柏崎刈羽原子力発電所の津波に関する

コメント回答

平成 27年 1月 23日

東京電力株式会社

最大水位上昇量分布図

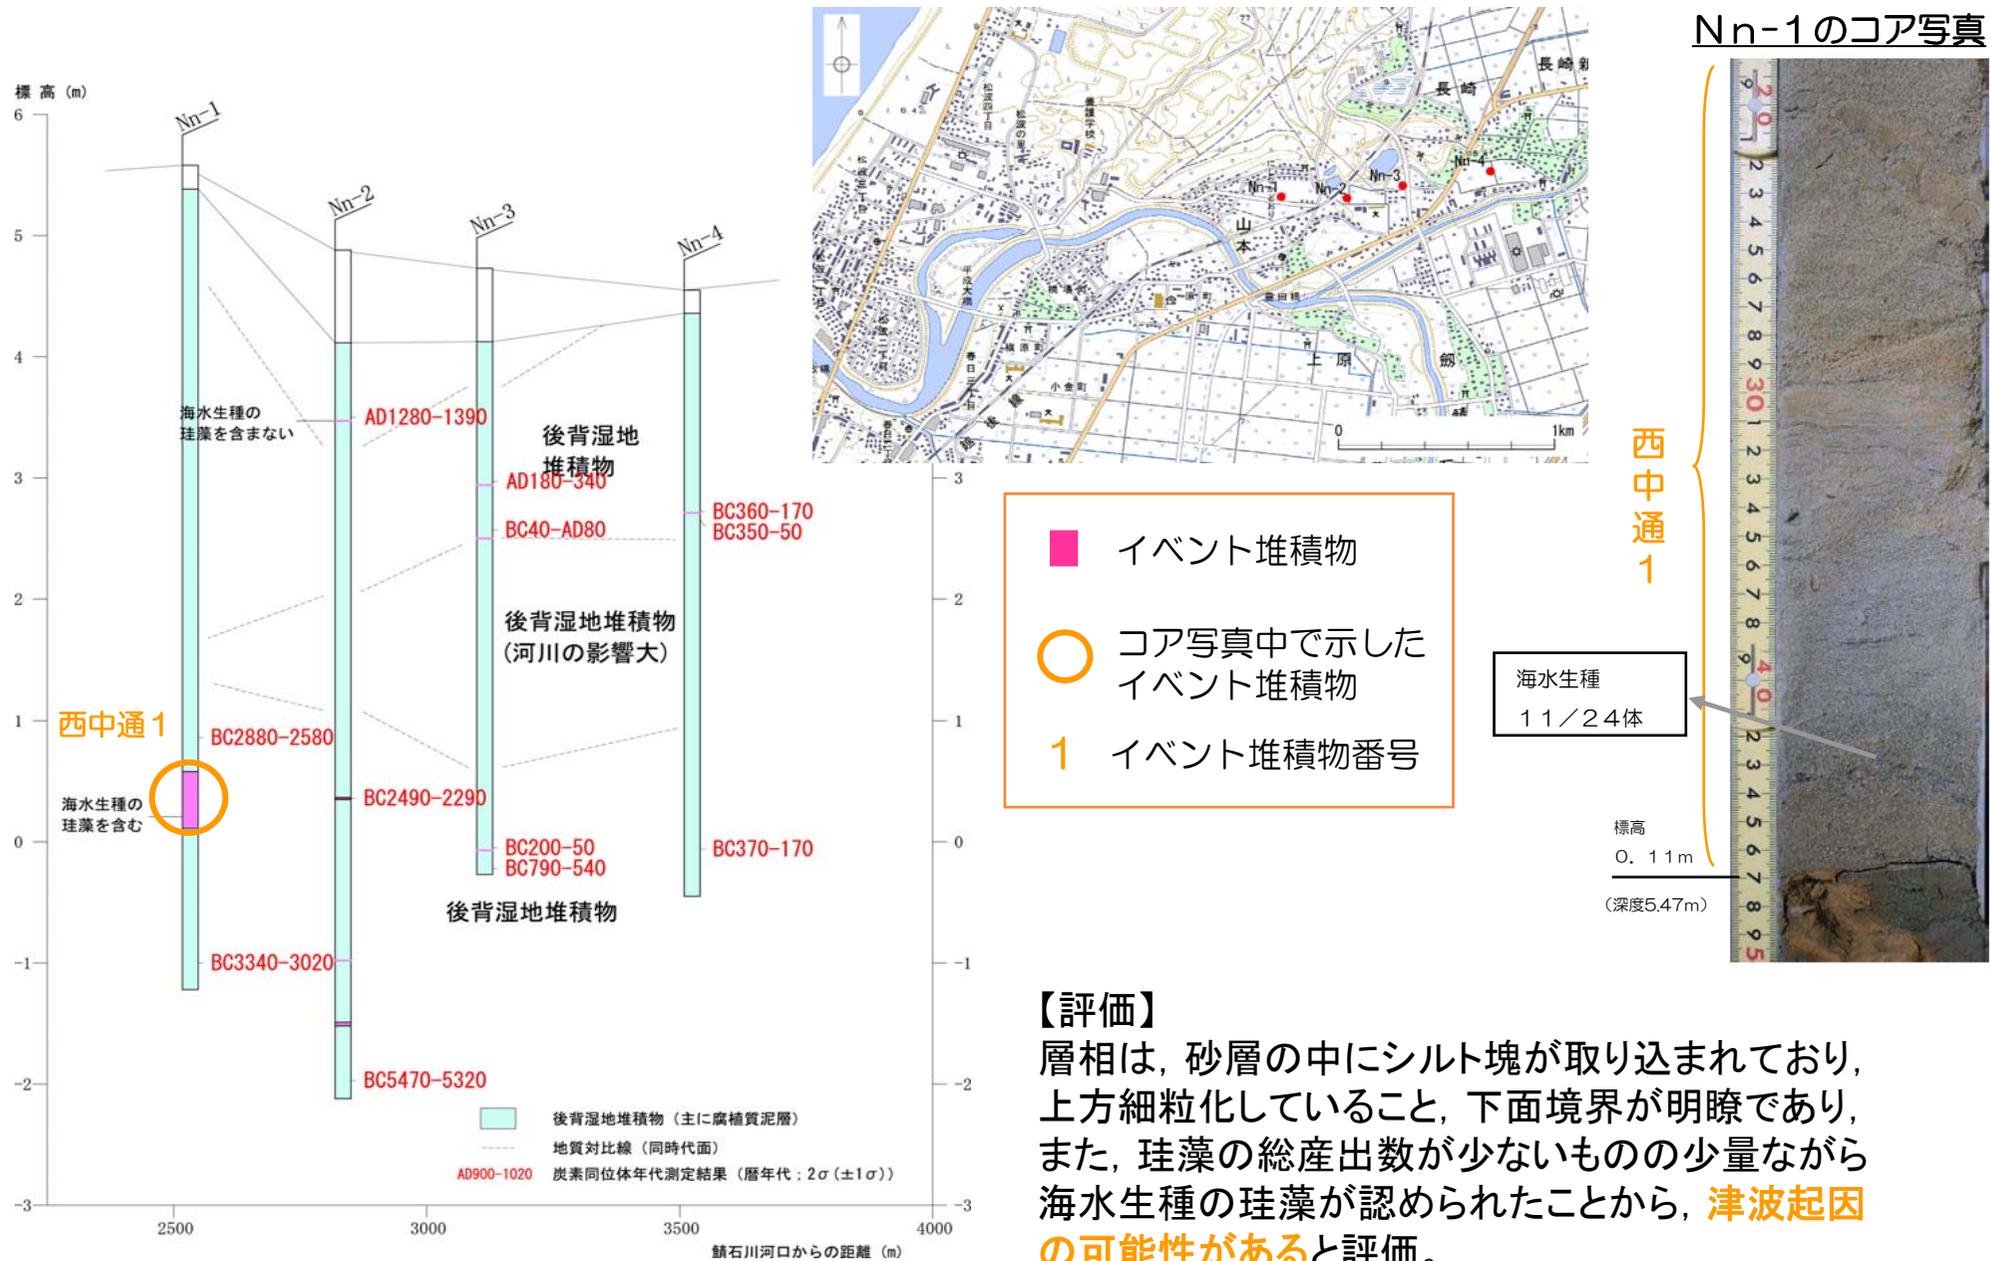
No	コメント
K	津波堆積物調査結果と想定津波との比較について、特に調査地点が海岸線から内陸に入り込んでいる西中通地点においては、海岸部における津波高さだけでなく浸水範囲の比較に関する検討も行うこと

調査地点Nn-1～Nn-4の全てにおいて、浸水することを確認

L. 津波堆積物調査結果 【五ヶ浜地点について】

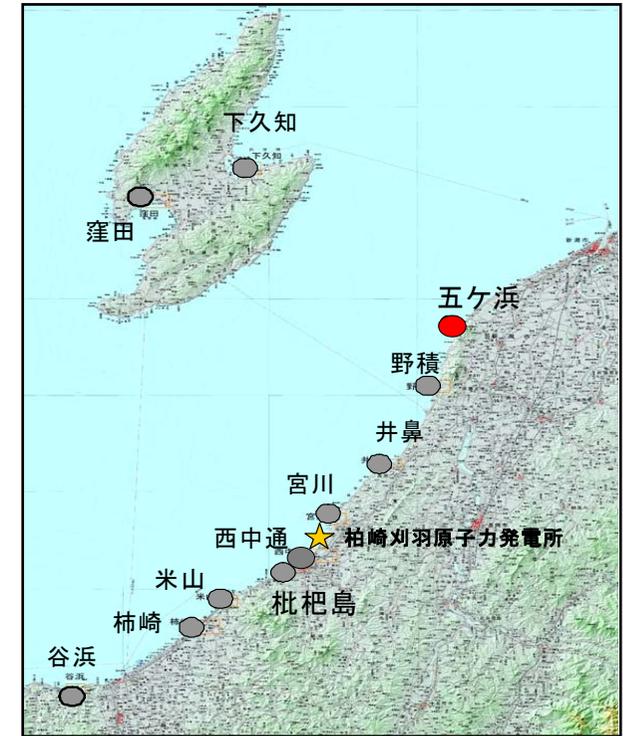
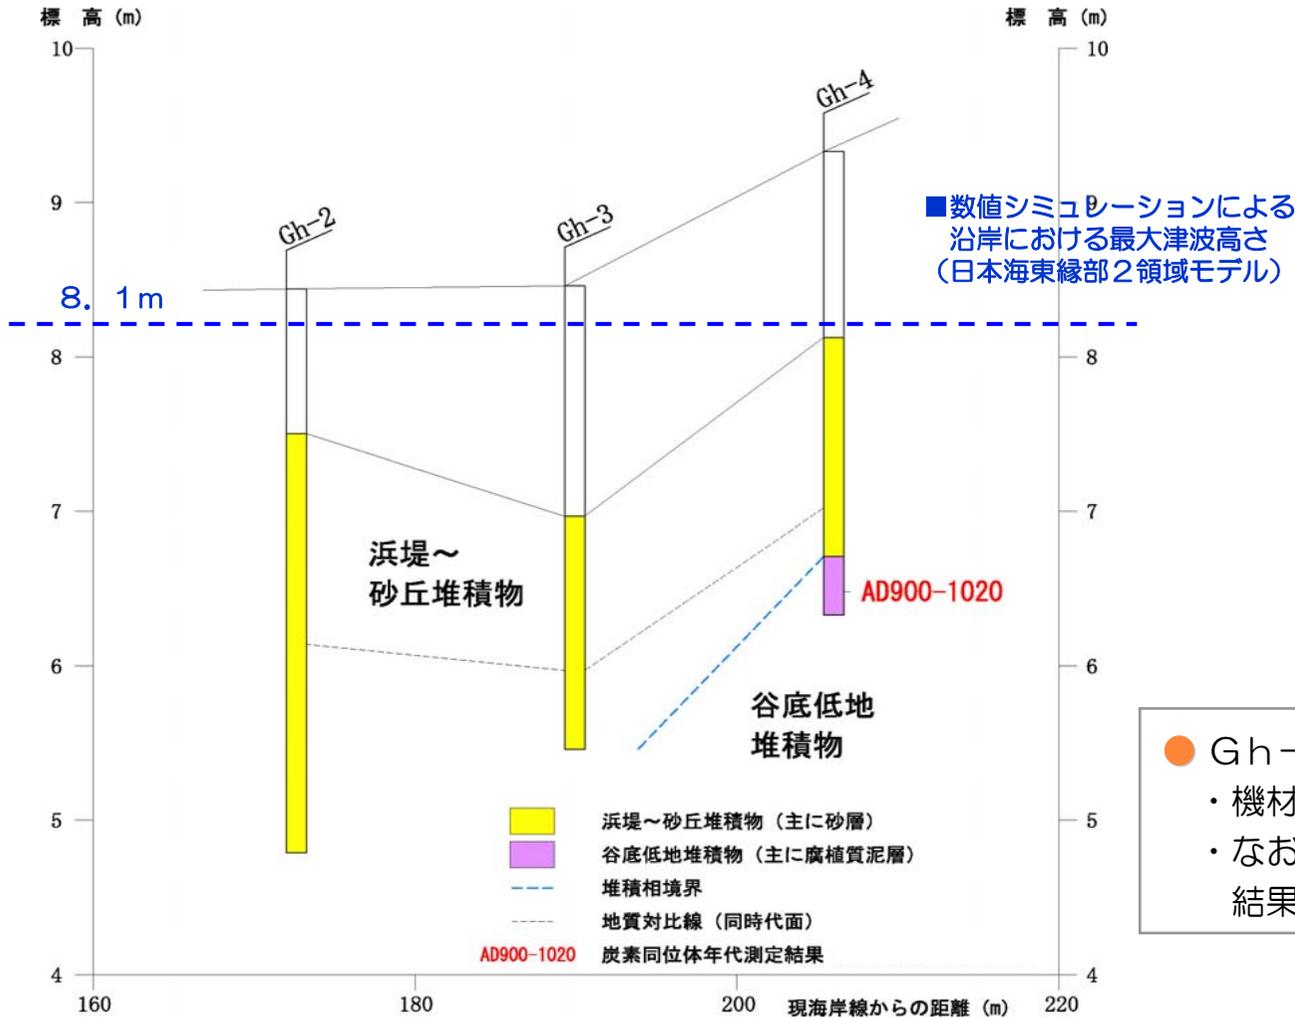
No	コメント
L	五ヶ浜地点については、孔底の標高が他の調査地点より高いため、標高の低い箇所にもイベント堆積物がないか確認すること

- Gh-4の掘削深度について
 - ・ 機材の掘削限界まで試料を採取。
 - ・ なお、当該地点における津波シミュレーション結果は8.1mである。

地震と海底地すべりの組合せ検討（同一の波動場における数値計算）

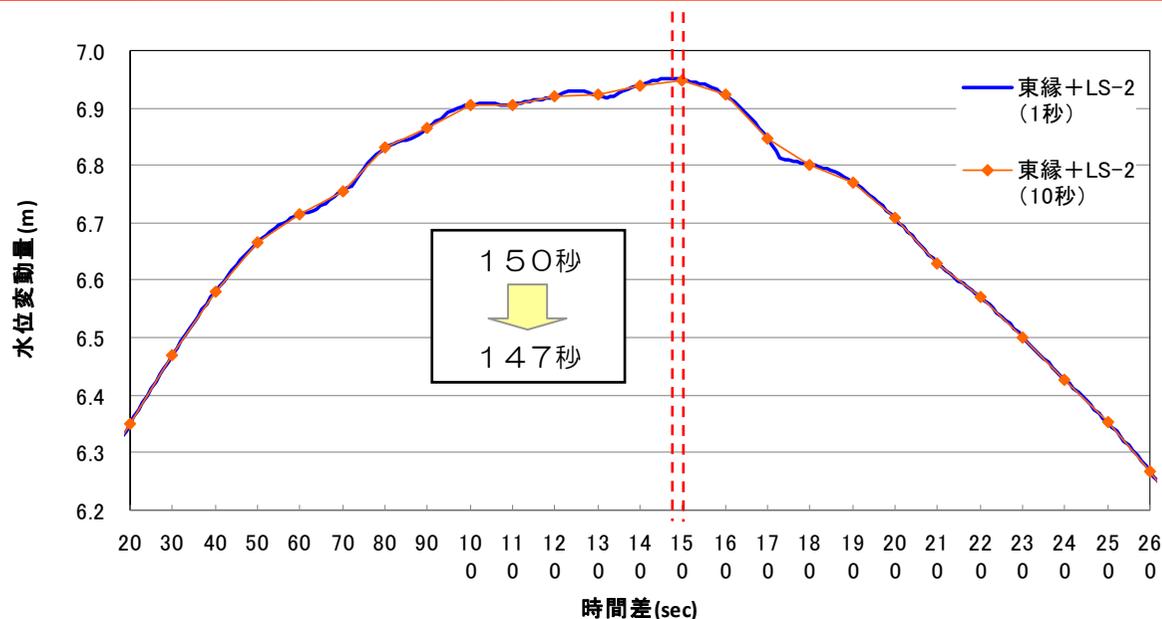
No	コメント
M	地震と海底地すべりの組み合わせについて、波形足し合わせ時のずらす時間を細かくした検討を実施すること

- 地震単独の津波の波形と，地すべり単独の津波の波形を，**1秒単位**でずらし，線形で足し合わせ*。
- ずらす時間は，地震動が海底地すべり位置に到達するのに要する時間，及び海底地すべり位置での地震動の継続時間を考慮。
- 足し合わせの最大ケースを抽出し，地すべり開始時間を設定。

- 足し合わせ時のずらす時間を細かくしたことによる影響を、日本海東縁部とLS-2の海底地すべりによる津波の組合せケースにより確認。
- ずらす時間を1秒とした場合、最高水位を示す時間差が150秒から147秒に変化した。最高水位に有意な変化が生じないことを確認。
- その他のケースについても確認し、すべてのケースにおいて最高水位に有意な変化が生じないことを確認。

■地すべり地形の抽出

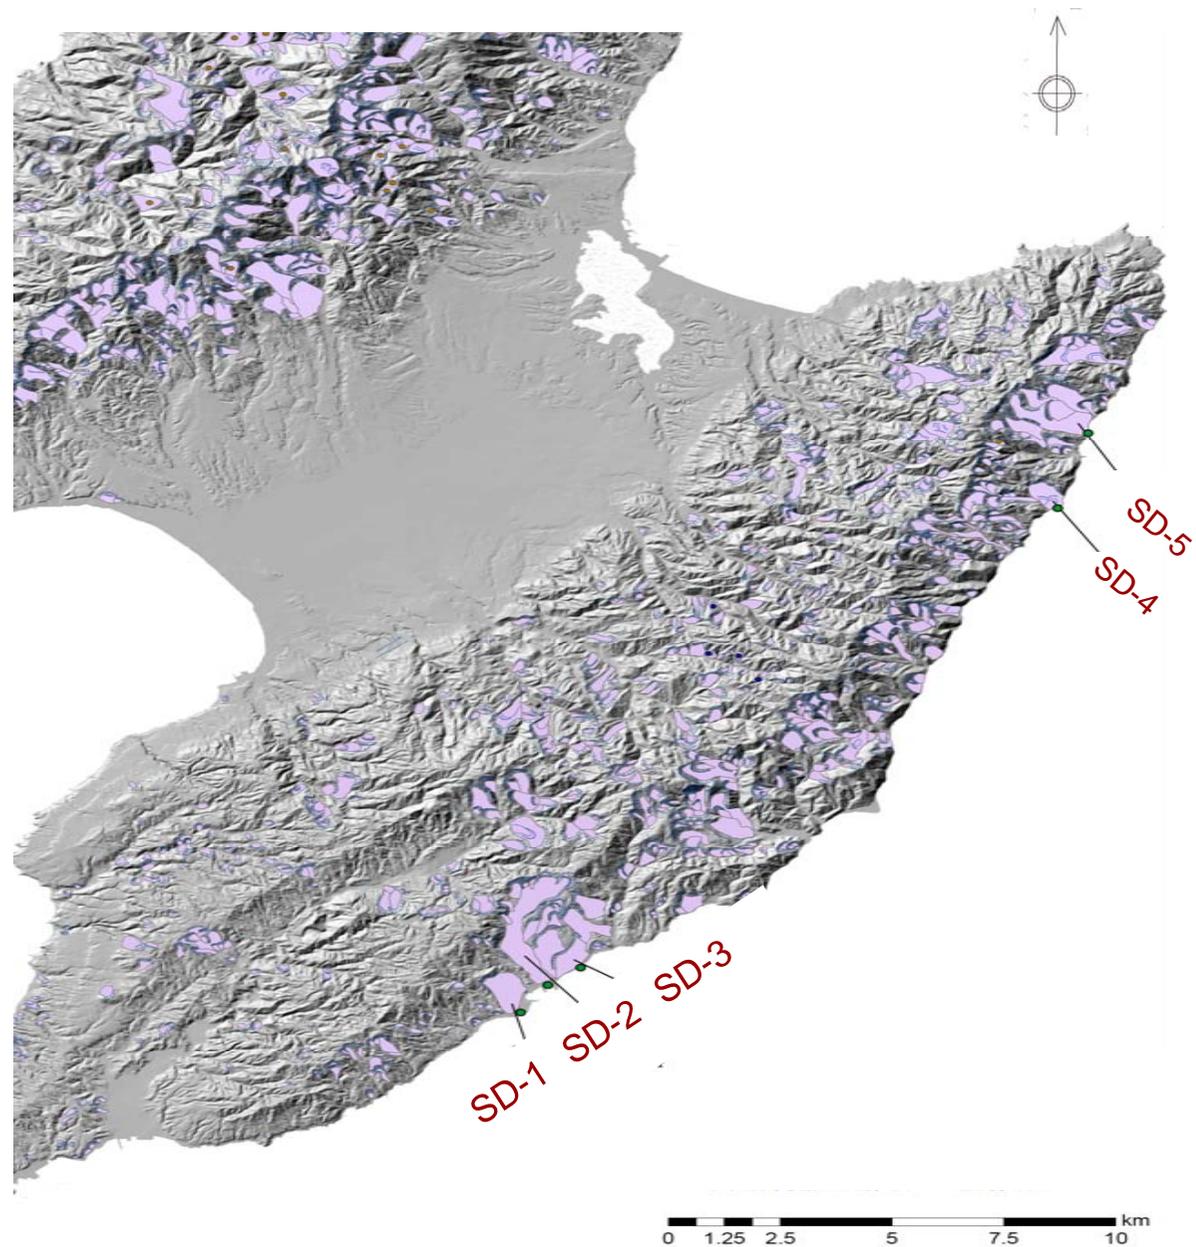
No	コメント
N	佐渡島の陸上地すべりについて詳細を示すこと

- 佐渡島は、敷地から約50km以上離れているものの、佐渡島南岸は、佐渡海峡を挟んで敷地と相対する位置にあたる。
- 防災科学技術研究所（2004）によると、佐渡島南岸において、海沿いに地すべり地形が示されている。
- 比較的規模の大きい地すべり地形として5箇所を抽出した。
- 5箇所の地すべり地形について、Huber et al.（1997）の予測式による評価を実施し、発電所への影響が最も大きいSD-5を選定し、詳細評価を実施した。
